Évaluation du risque sismique du projet géothermique de Haute-Sorne, à la lumière du tremblement de terre de Pohang (Corée du Sud)

Un rapport du Service Sismologique Suisse à l'ETH de Zurich pour le canton du Jura

18 octobre 2019

Figure 10 : Les profils N-S dans le Jura argovien en 1980 (à gauche) et 2011 (à droite), montrant les progrès de l'imagerie sismique. Avec l'aimable autorisation de Nagra (cf. aussi Nagra, 2014).

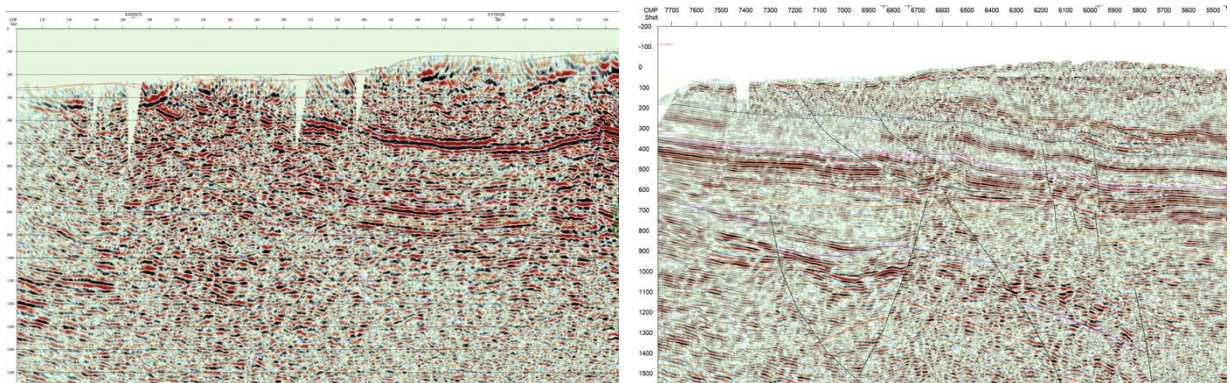
Recommandation 6 : L'absence d'imagerie sismique 3D moderne des environs du réservoir est une critique récurrente du projet de Haute-Sorne par la communauté technique informée. Étant données les questions ouvertes sur la localisation et l'expression des fossés permo-carbonifères, étant donnée l'importance vitale de déterminer les failles à la lumière du tremblement de terre de Pohang, et étant donnés les progrès effectués en imagerie sismique, nous recommandons qu'un relevé sismique 3D mené avec les technologies les plus modernes, ainsi qu'une interprétation sismotectonique subséquente soient effectués avant la stimulation complète. Cette imagerie devrait viser à déterminer les failles dans les deux à trois kilomètres entourant le site de forage. L'imagerie sismique ajoutera une couche de sécurité supplémentaire au projet et contribuera à réduire les incertitudes dans sa planification. Si GES démontre qu'une résolution suffisante est possible avec plusieurs lignes 2D, ceci pourrait être une alternative viable. L'imagerie sismique ne fait pas partie du cœur de compétence du SED, et la planification du projet devrait être menée en collaboration avec des experts dans ce domaine. L'interprétation sismique devrait contribuer également à l'actualisation de l'étude de risque avant la stimulation complète.

Figure 11 : Phasage du projet de Haute-Sorne tel que le propose GES.

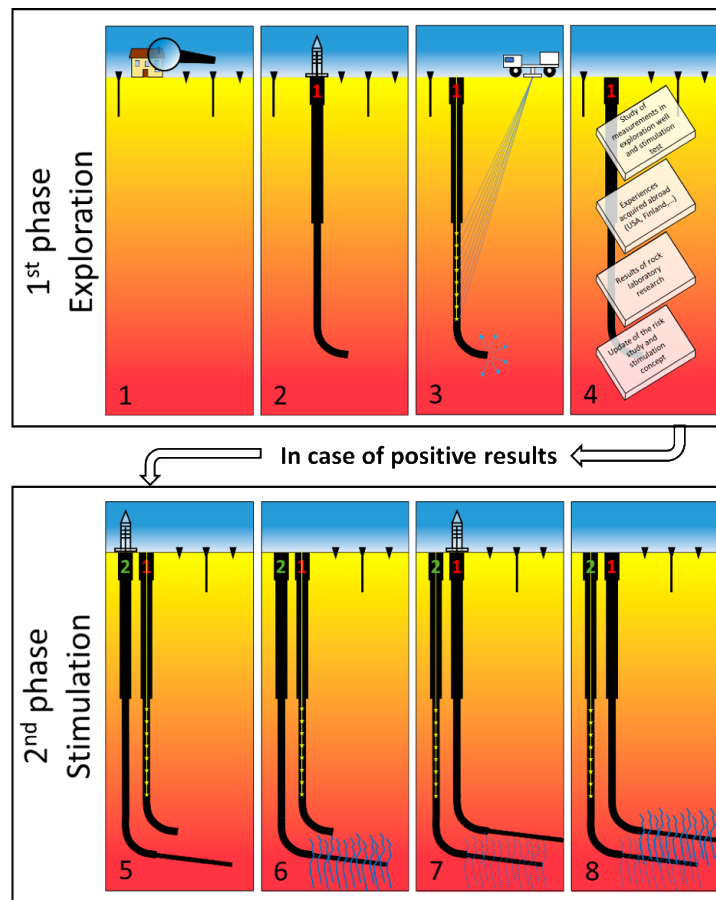
Une couche de sécurité supplémentaire liée à la présence ou l'absence de zones de failles majeures pourrait être obtenue en effectuant une imagerie de forage pour les zones de failles majeures et en intégrant ces données dans les stratégies d'évaluation et d'atténuation des risques. Ceci s'effectue plus facilement en utilisant des techniques sismiques inter-forages, qui demandent deux forages ou plus, ce qui dans le cas de Haute-Sorne, ne présentera qu'un potentiel limité, car seuls deux forages profonds seront creusés, et ce, très proches l'un de l'autre dans les kilomètres supérieurs. Il devrait être envisagé d'appliquer des techniques d'imagerie inter-forages dans le volume compris entre les deux forages en profondeur, avant la stimulation complète du réservoir (phase 7 dans le plan GES,

figure 11) afin de détecter les failles principales entre les deux puits, et donc au centre de la zone à stimuler.

Recommandation 7 : Nous recommandons que GES rédige un plan détaillé de détection des failles à partir du forage exploratoire et entre les forages 1 et 2 comme couche de sécurité supplémentaire. La détermination des failles grâce aux mesures effectuées à partir des forages doit être intégrée dans l'actualisation de l'étude de risque. Le transfert de connaissances à partir d'autres projets du monde entier, et la collaboration avec des experts dans ce domaine doivent être intégrés.
